図 6.5.8 柱の短期許容曲げモーメントー軸方向力関係

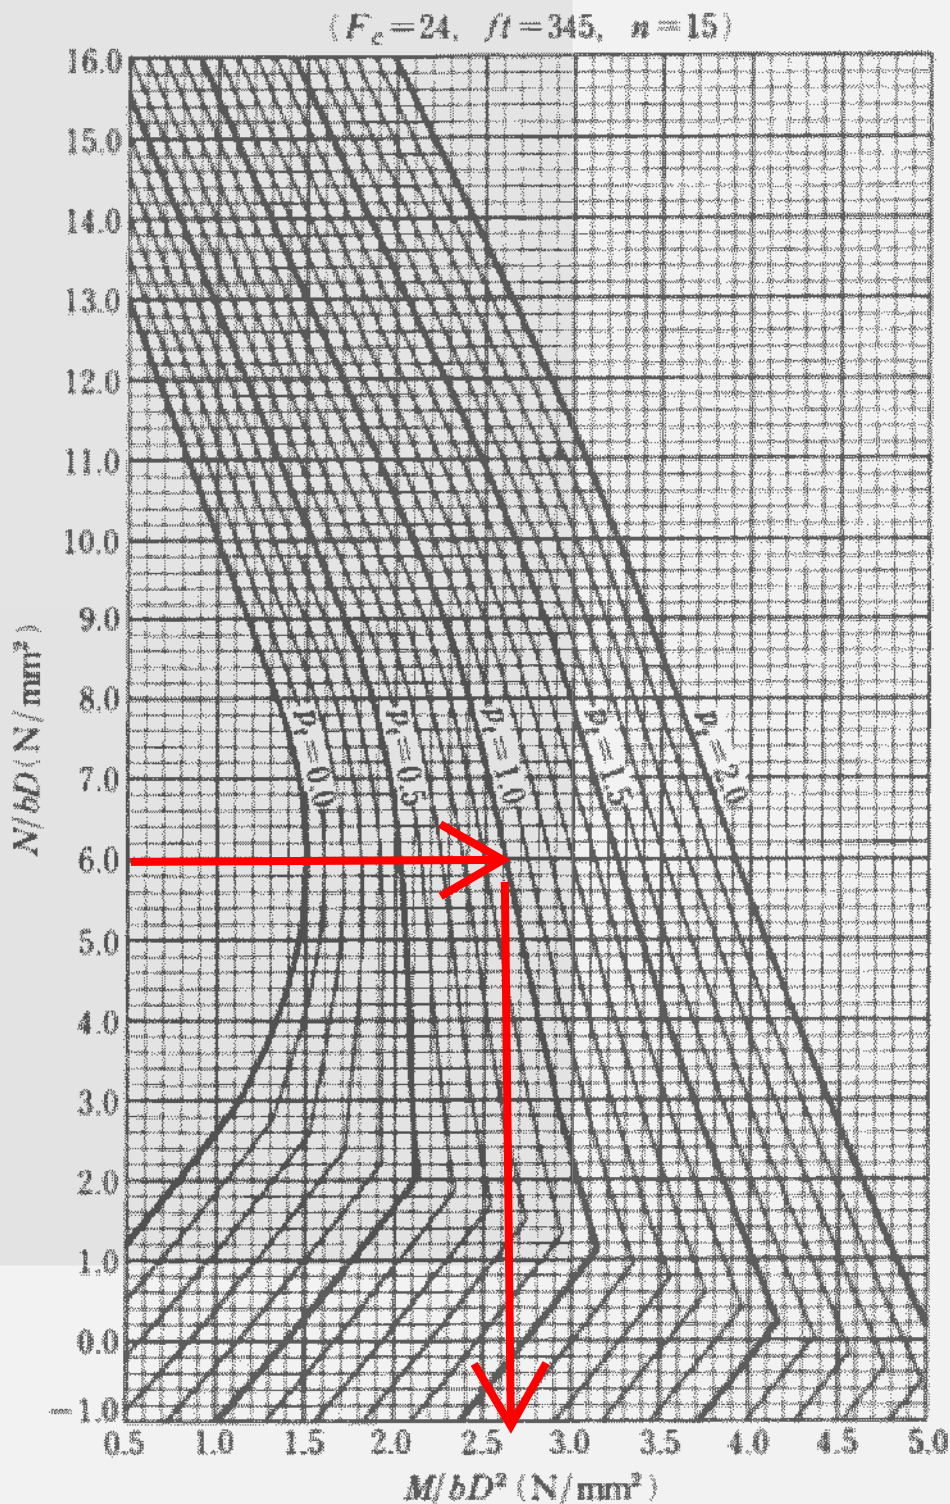
$B = 600 \text{ mm}$
 $D = 800 \text{ mm}$
 $pt = 1\%$
 $N/BD = 6$ の時

$M/(BD^2) = 2.65$ なので

$M = 2.65 \times 600 \times 800^2$
 $= 1017.6 \text{ E6 Nmm}$
 $= 1017.6 \text{ kNm}$: 許容曲げ

Bは、小文字だ！

2.65じゃない2.6だとか
